**Commission économique pour l'Europe****Comité des transports intérieurs****Forum mondial de l'harmonisation  
des Règlements concernant les véhicules****171<sup>e</sup> session**

**Accord de 1958 : Examen de projets d'amendements  
à des Règlements existants, soumis par le GRSG****Proposition de série 03 d'amendements au Règlement n<sup>o</sup> 118  
(Comportement au feu des matériaux)****Communication du Groupe de travail des dispositions générales  
de sécurité\***

« Figure 1  
**Porte-échantillon** (dimensions en millimètres)

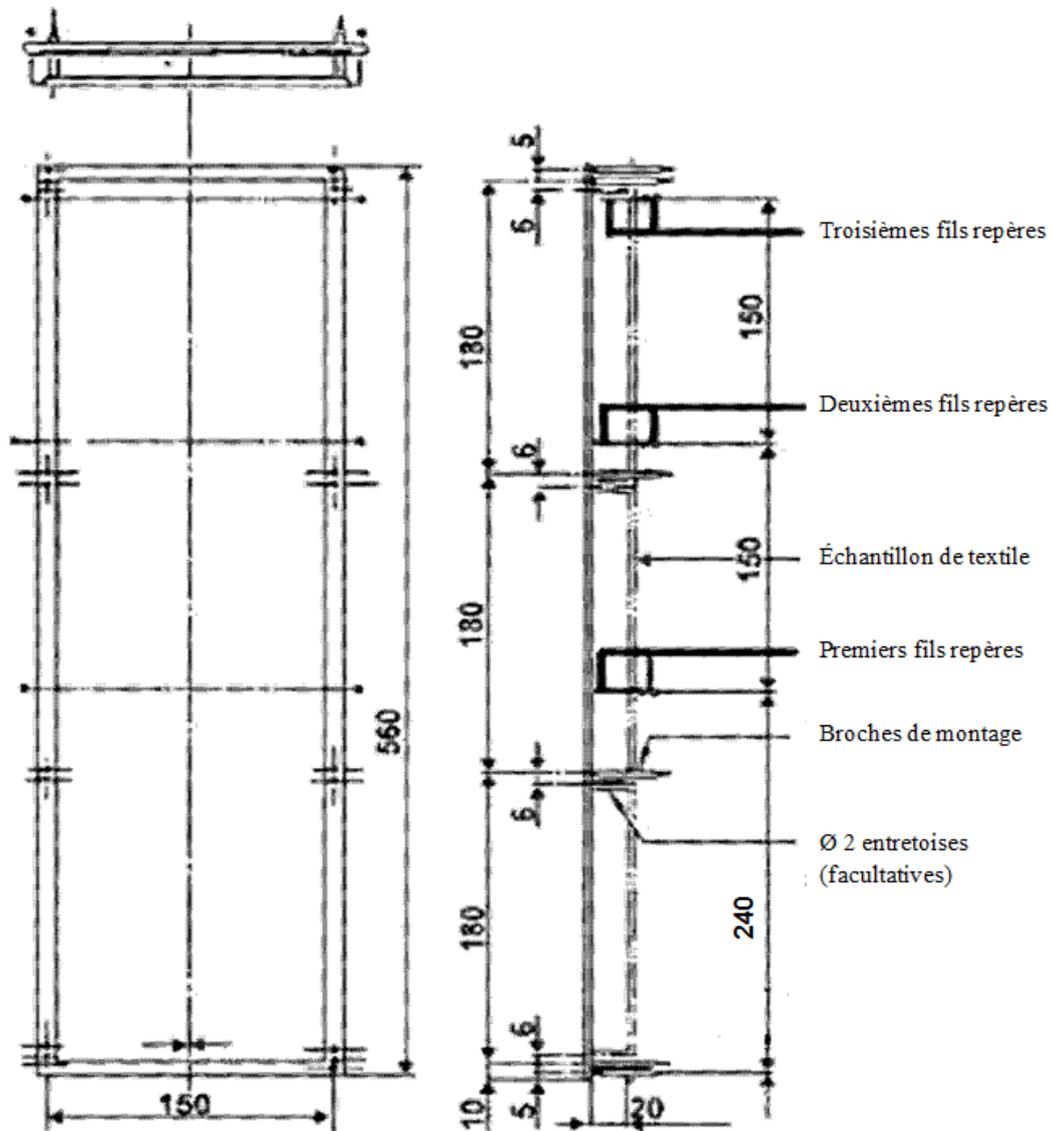
*Figure 1, lire (est supprimée la légende « Brûleur » en bas de la page et « 220 » est remplacé par « 240 ») :*

Figure 1  
**Appareillage de mesure de la résistance à la propagation des flammes**  
 (dimensions en millimètres)

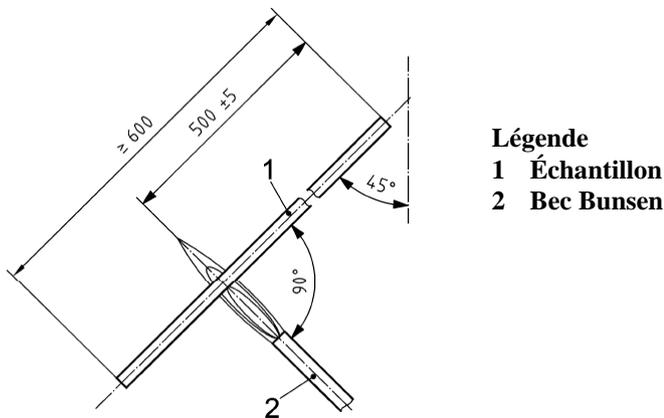
Ajouter une nouvelle annexe 10, comme suit :

Mettre l'échantillon en suspension dans une chambre sans courant d'air et l'exposer à l'extrémité de la partie bleue de la flamme, comme il est indiqué à la figure 1. L'extrémité supérieure du câble doit être orientée à l'opposé de la plus proche paroi de la chambre. L'échantillon doit être soumis à une contrainte, par exemple au moyen d'un poids suspendu à une poulie, pour être maintenu droit à tout moment. L'angle du câble par rapport à la verticale doit être de  $45^\circ \pm 1^\circ$ . Dans tous les cas, aucune partie de l'échantillon ne doit se trouver à moins de 100 mm d'une des parois de la chambre. Appliquer l'extrémité de la flamme bleue à  $500 \pm 5$  mm de l'isolant au sommet de l'échantillon.
